RENESAS TECHNICAL UPDATE

製品分類	MPU & MCU	発行番号	TN-V85-A025A/J	Rev.	第1版
題名	クロック同期シリアル・インタフェース (CSIG) の RY 出力遅延時間に関する注意事項		情報分類	技術情報	
適用製品	V850E2/Dx4 シリーズ V850E2/Dx4-H シリーズ	対象ロット等	関連資料	適用製品のデータシート	
		全ロット

図1. CSIG0SC 及び CSIG0RY のタイミングチャート図

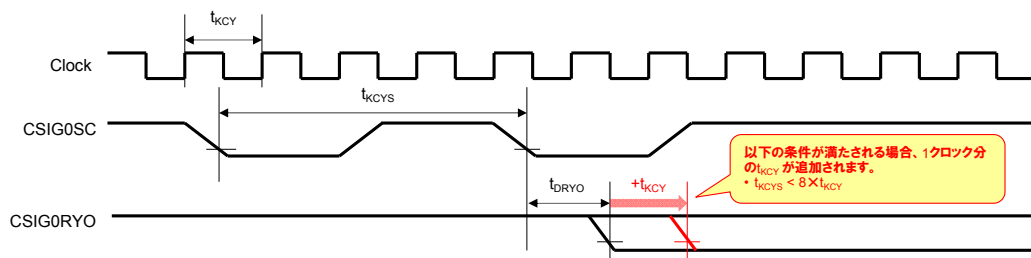
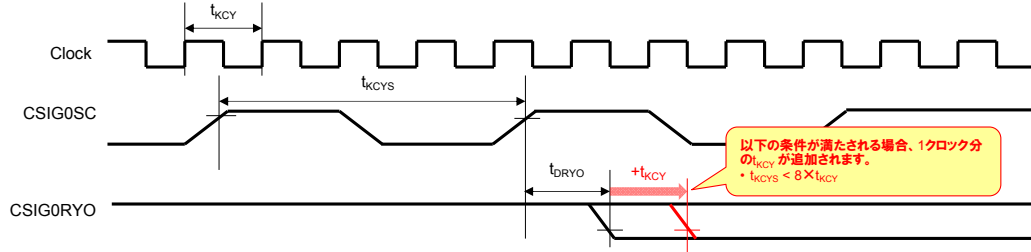
(1) CSIG スレーブモード時の電気的特性 (CSIG0RY output delay time) の変更

下図1の通り、CSIGNSC サイクル時間(t_{KCYS})が、マクロクロックサイクルタイム(t_{KCY})の8倍よりも小さい場合、CSIG0RY output delay time (t_{DRYO})の最大値に対し、1クロック分の t_{KCY} が追加されます。

8倍以上の場合については、スペック変更はありません

CSIG0RY output delay time (tDRYO)の説明を、以下の通り変更します。

Parameter	CT	Symbol	Condition	Ratings			Unit	
				MIN.	TYP.	MAX.		
Ready / Busy output signal (CSIG0RY) output delay time (vs. CSIG0SC input) ^d	DS	tDRYO	filtered (DNF) ^a	$t_{KCYS} \geq 8 \times t_{KCY}$			30 + tdDNFSCI(max)	ns
				$t_{KCYS} < 8 \times t_{KCY}$			30 + tdDNFSCI(max) + tKCY	ns
			filter-bypassed ^c	$t_{KCYS} \geq 8 \times t_{KCY}$			30	ns
				$t_{KCYS} < 8 \times t_{KCY}$			30+tKCY	ns
